MODIFICA DELL'IMPIANTO DI RECUPERO DI RIFIUTI DI APPARECCHIATURE ELETTRICHE ED ELETTRONICHE

STUDIO PRELIMINARE AMBIENTALE

**Richiesta di integrazioni
ex art. 19 co. 6 D.Lgs. N. 152/06
Prot. n. 30835 del 20/07/2020**

**RELAZIONE DI RISCONTRO
ALLA RICHIESTA DI INTEGRAZIONE n. 3:
CARATTERIZZAZIONE
DEL'IMPATTO ACUSTICO**

TRACCIATO PERCORSI VETTORI

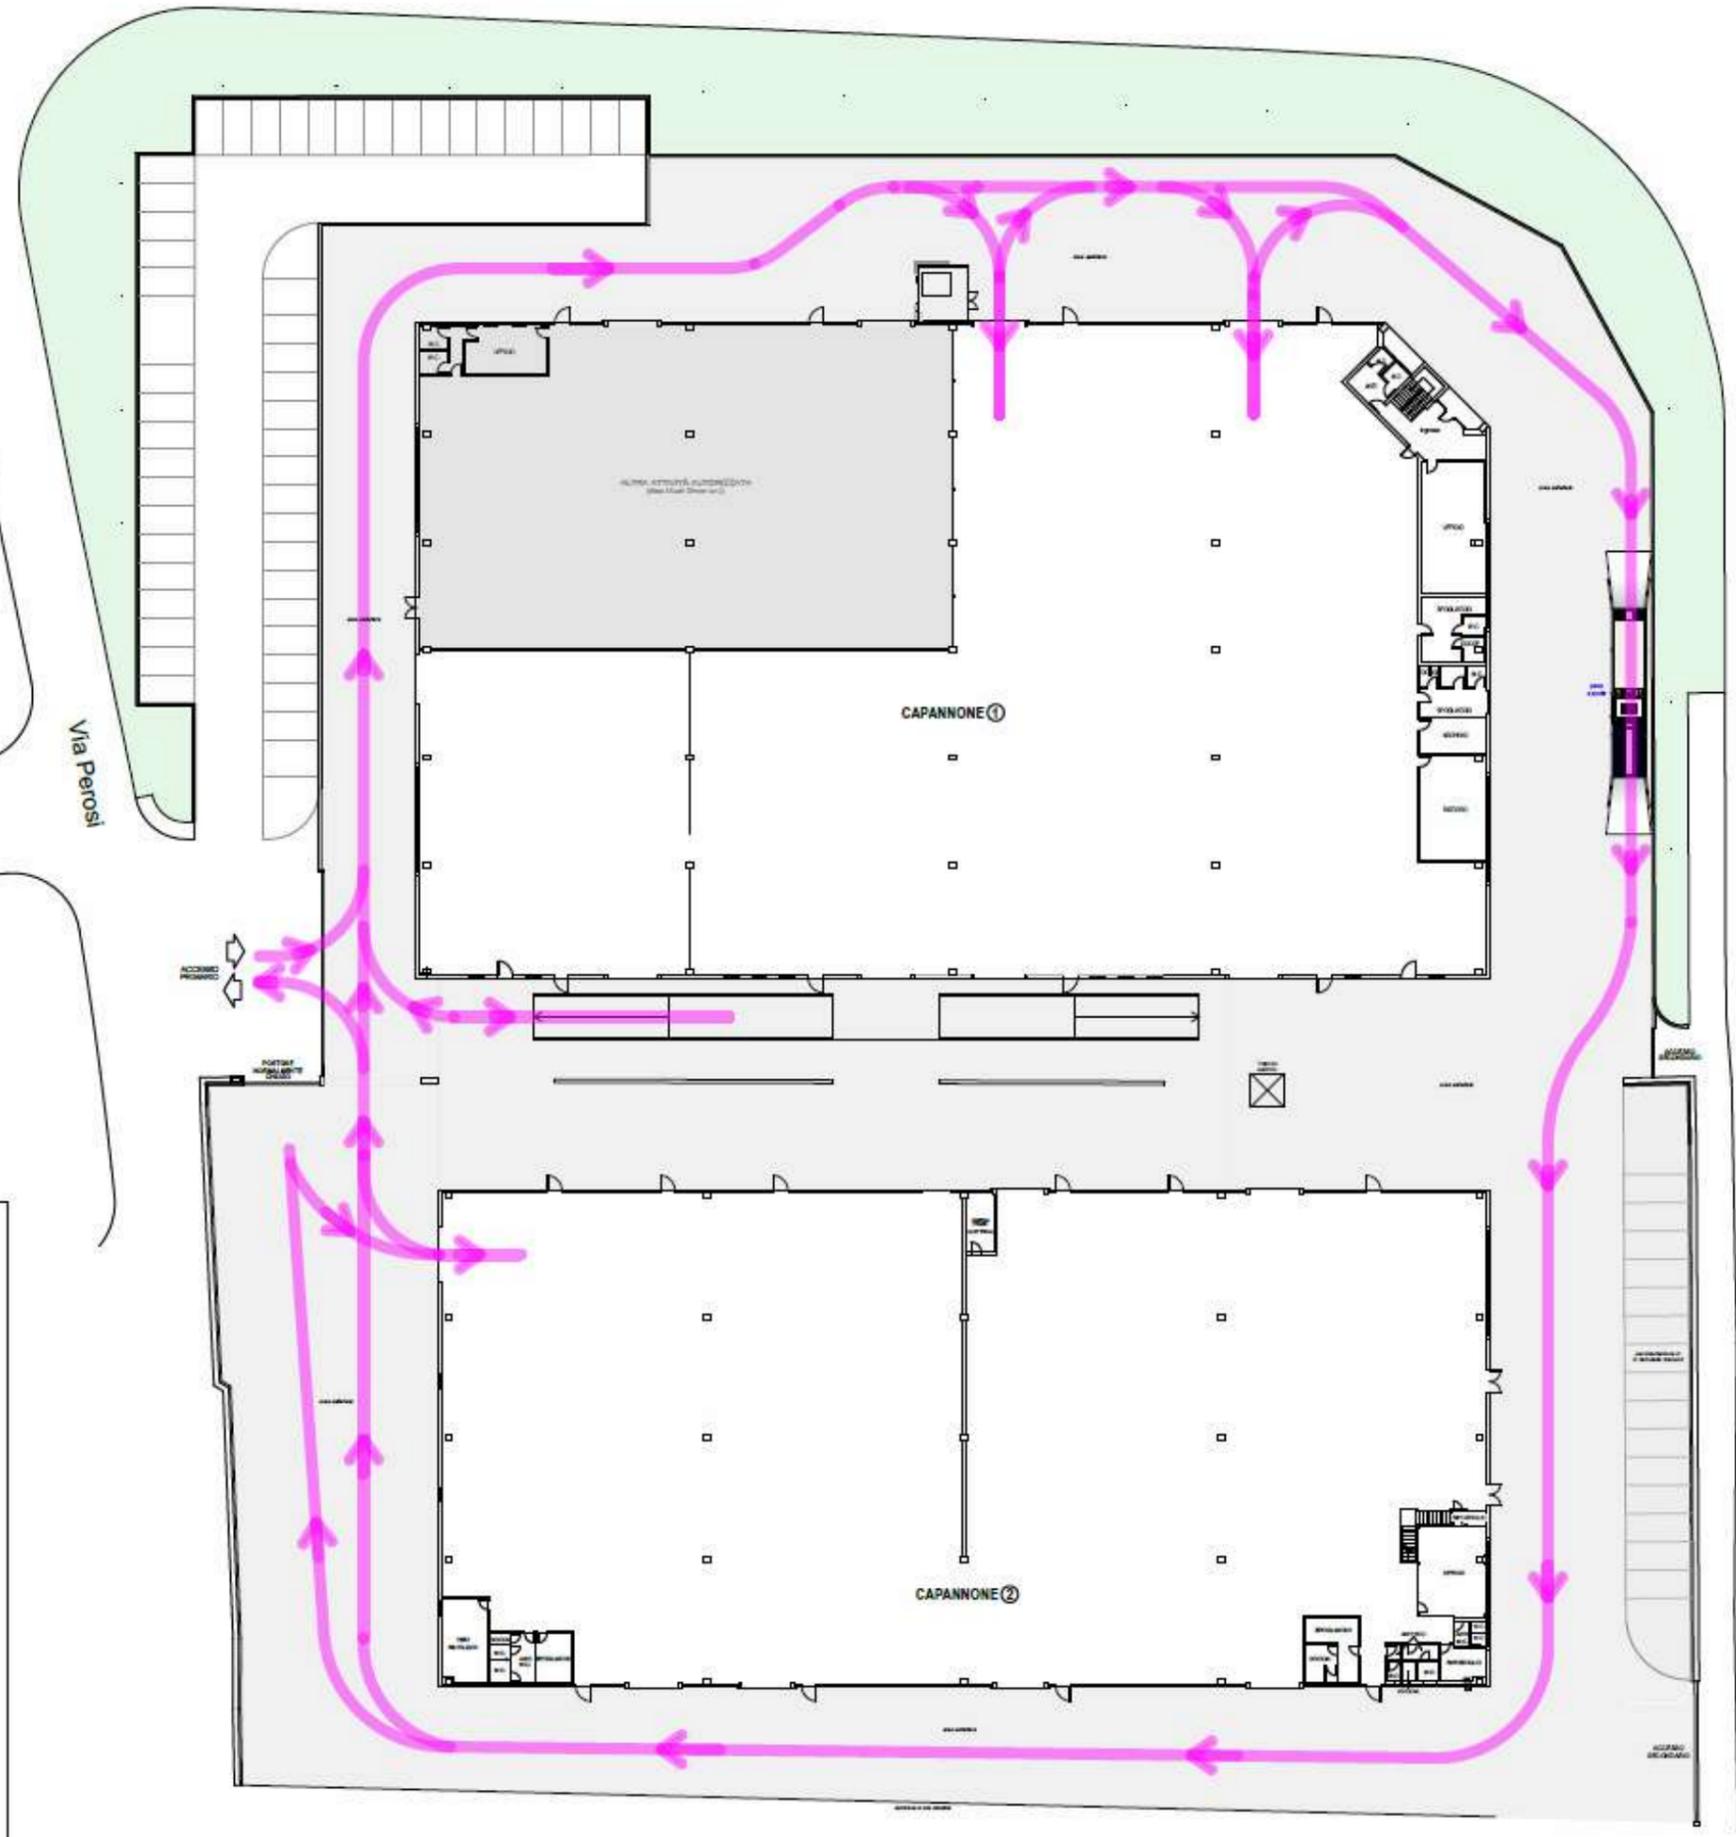
- 3) Le attività di carico/scarico e di movimentazione dei rifiuti vengono effettuate all'interno dei capannoni; occasionalmente possono essere effettuate movimentazioni mediante carrelli elevatori elettrici e/o il trasferimento di rifiuti e materiali da un capannone all'altro soltanto nell'area compresa fra i due corpi di fabbrica. In allegato si riproduce la planimetria generale con indicati i percorsi previsti per i vettori in ingresso ed uscita. Si valuta che l'impatto acustico determinato dalle manovre dei vettori lungo il perimetro nord dall'insediamento possa comportare livelli di rumore in facciata al recettore R1 (che trovasi a 45 m dai percorsi) di 47,3 dB(A) su T_R di riferimento diurno, con valori massimi durante i transiti di 58,7 dB(A).
